INFORME VALORACIÓN SUBJETIVA – EXPTE. 0011672/2024 – LOTE 2

Asunto: INFORME TÉCNICO VALORACIÓN SUBJETIVA DE OFERTAS RECIBIDAS PARA UN CONTRATO DE SERVICIOS DE ASISTENCIA TÉCNICA PARA EL CONTROL E INSPECCIÓN DE LA EXPLOTACIÓN DE INSTALACIONES DE PRODUCCIÓN FOTOVOLTAICA EN VARIOS ESTACIONAMIENTOS DE LA CIUDAD DE ZARAGOZA”. LOTE 2

PRESCRIPCIONES ADICIONALES LOTES 1, 2 y 3 – EXPTE. 0011672/2024

PRESCRIPCIÓN 2 - APLICA ÚNICAMENTE A LOTE 1 - CDM SIGLO XXI

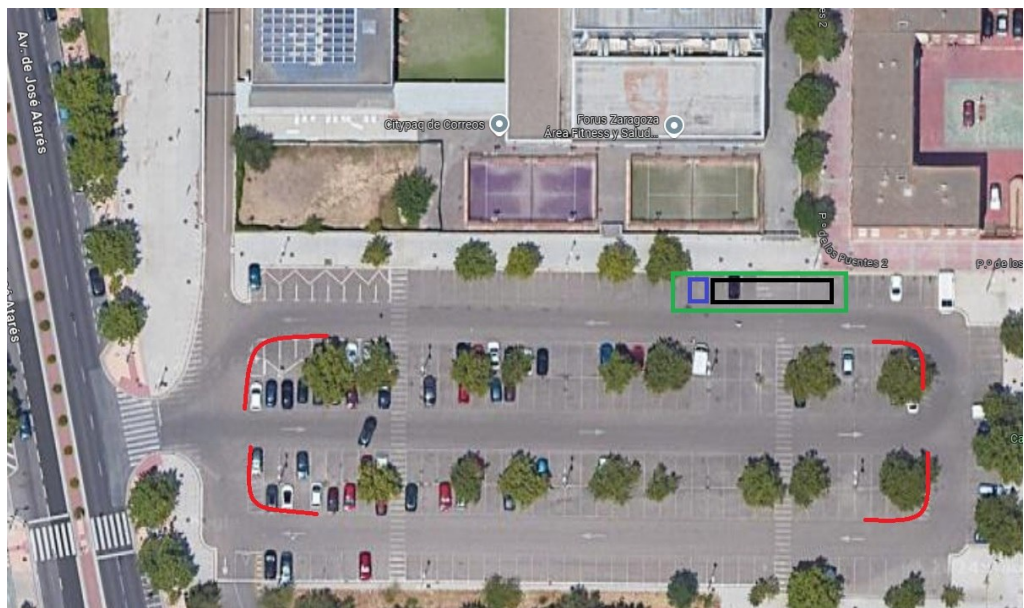
Asegurar espacio disponible para maniobra de carga y descarga de camiones articulados en aparcamiento camiones #2 (situada en al fondo del parking)

En la superficie 2.1 del parking del lote 1 se tiene que asegurar espacio disponible con una altura libre mínima de 4,50 metros y libre de obstáculos verticales como columnas y pilares (indicada en verde en el croquis). Habrá que considerar los radios de giro requeridos para realizar, sin excesiva dificultad ni problemas, maniobras de aparcamiento en paralelo a la acera para carga y descarga con camión articulado tipo trailer T3+S3. Para ello la empresa adjudicataria deberá hacer un estudio y diseñar y ejecutar el acceso descrito en aparcamiento camiones #2 correctamente.

Importante considerar lo anteriormente indicado en cuanto a la altura libre mínima de 4,50 metros, posibles obstáculos y los radios de giro requeridos en los recorridos hasta llegar al aparcamiento de camiones #2 desde la Av. José Atarés y la salida desde la entrada de camiones #2 hasta Av. José Atarés.

En los tramos curvos el carril de circulación rodada tendrá un radio interior mínimo y una anchura mínima para posibilitar el giro de trailers del tipo T3+S3. Teniendo en cuenta Ordenanza Municipal de Protección contra Incendios de Zaragoza.

PRESCRIPCIÓN 3 - APLICA A TODOS LOS LOTES

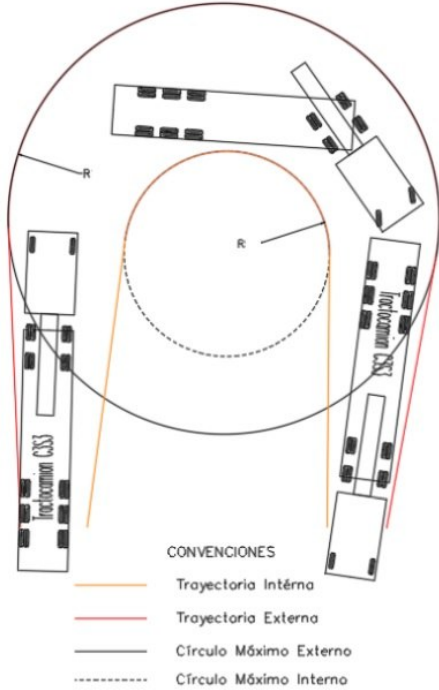
Importante considerar que todos los viales deberán tener una altura libre mínima de 4,50 metros, que su trazado evite posibles obstáculos al circular y maniobrar por ellos y prestando atención a los radios de giro requeridos/apropiados para los tipos de vehículos que vayan a circular por los aparcamientos.
